金門縣政府 函

主旨：檢送本府110年4月29日「辦理本縣金湖鎮市港段19地號土地上建築物現況與核准之竣工圖說不符現地會勘」紀錄乙份，請查照。

金門縣政府會勘紀錄

一、會勘事由：辦理本縣金湖鎮市港段 19 地號土地上建築物現況與核准之竣工圖說不符現地會勘

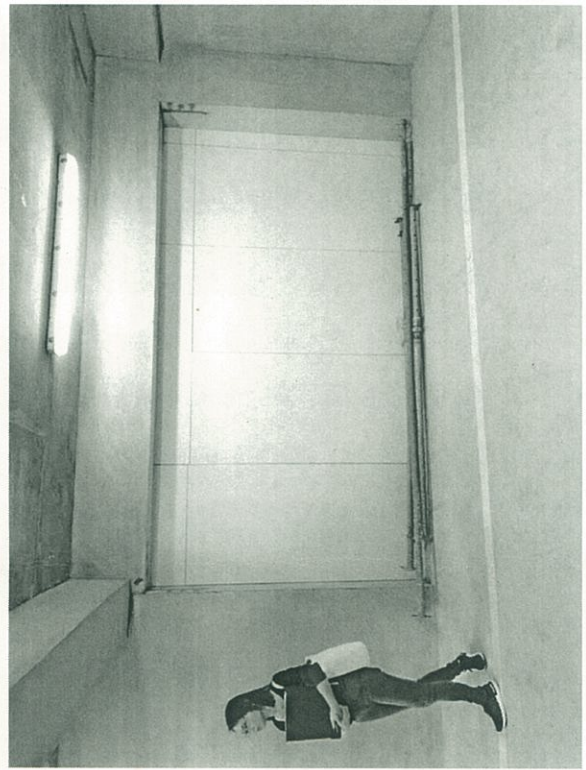
地下室防火門無法關閉及樓梯間牆面變動

（三）請起、承、監造人依個別所屬權責，檢討前開現況與竣工圖不符之事項（含現場無法進入之專有空間），以及龍騰翰林社區管委會現場提供之缺失條列（如附件），於文到1個月內查明現況進行復原改善或辦理變更使用執照，並將處理情形函報本府列管。逾期未依規定者，依建築法相關法規定裁處。

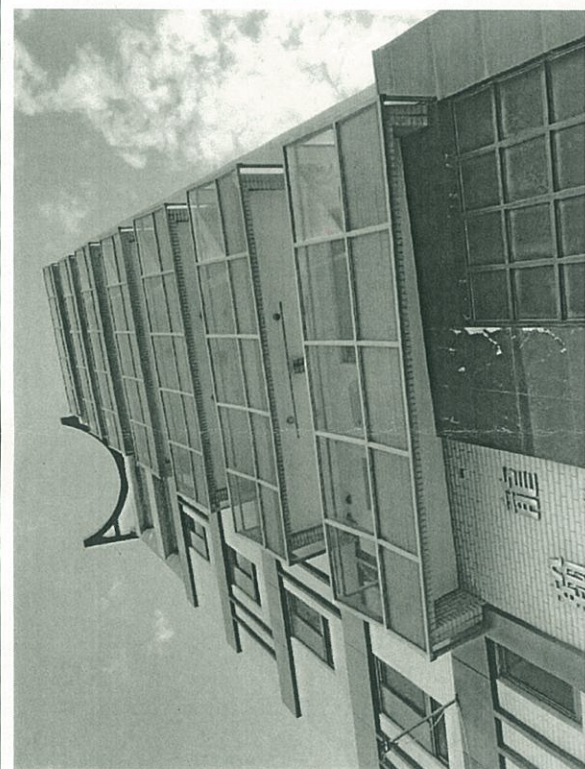
地下室部分空間隔間做為管委會空間

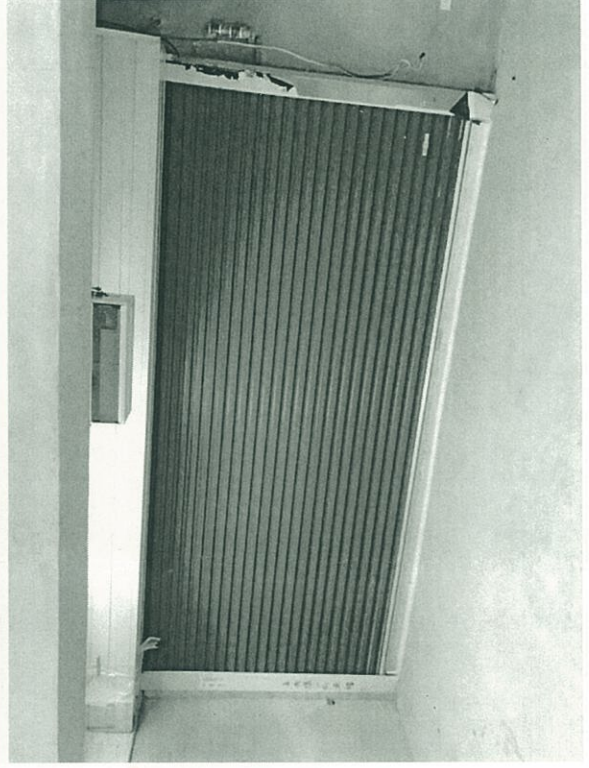
各層陽臺高度不符規定及屋頂層及立面材質變動

地下室部分空間隔間做為管委會空間

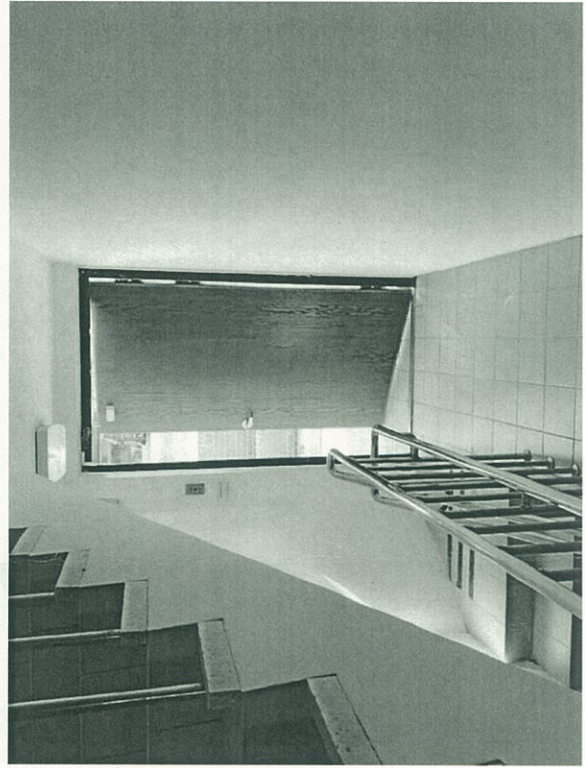
地下一層樓梯迴轉半徑與竣工圖不一致

地下停車升降機前方多做一道鐵捲門

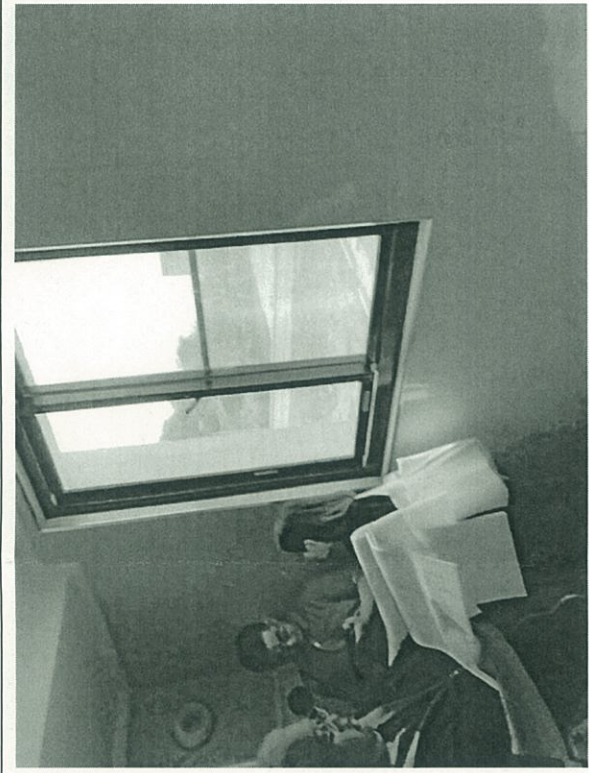
地下一層爬梯式急出口封閉無法開起

地下停車升降機前方多做一道鐵捲門

一層無障礙停車位現場未留設

一層安全梯間後側開向屋外之開口及階
數與原核准內容不符

停車空間、車道及車道出入口之安全維護
裝置與原核准內容不符

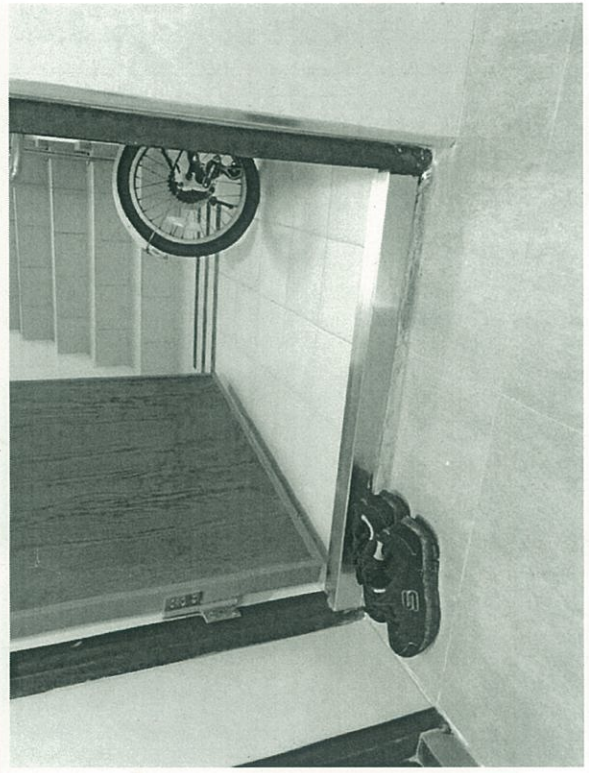
一層大門及店鋪開口位置變動

各層梯廳外牆開口不符防火間隔規定

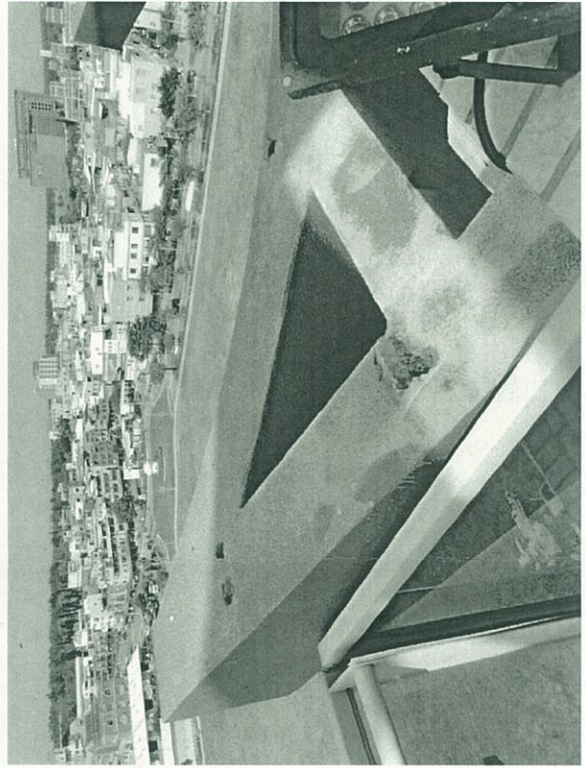
各層進入安全梯之出入口設置門檻

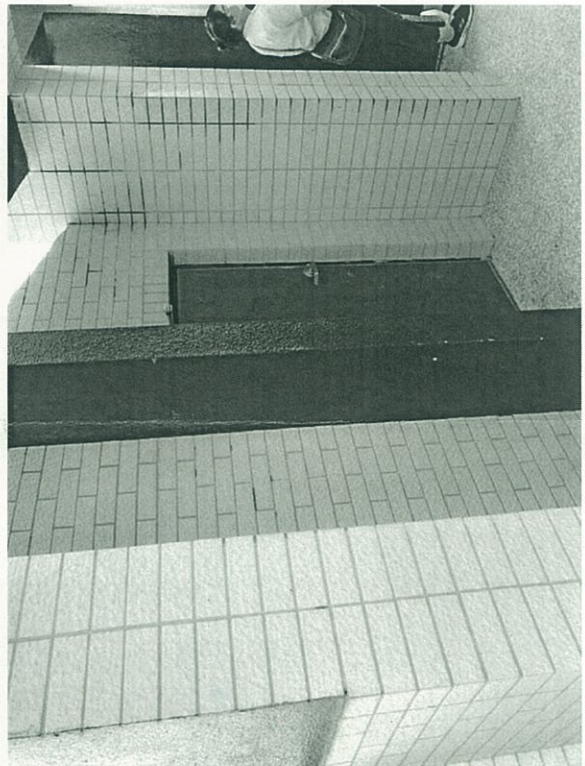
各層梯廳外牆開口不符防火間隔規定

各層進入安全梯之出入口設置門檻

七層夾層增設牆面封閉原水塔空間

屋頂造型部分有孔洞破損情形

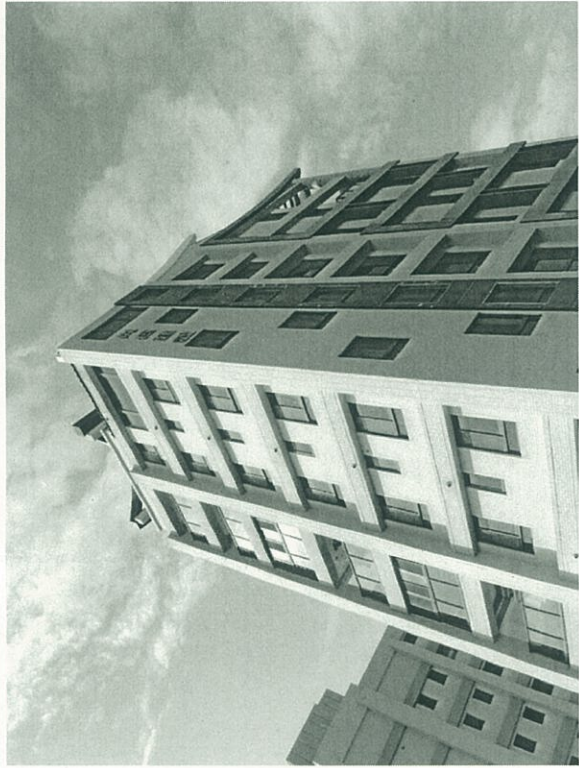
原竣工圖七層之ㄟ戶開門現況未設置

屋突斜屋頂下方空間增設開門
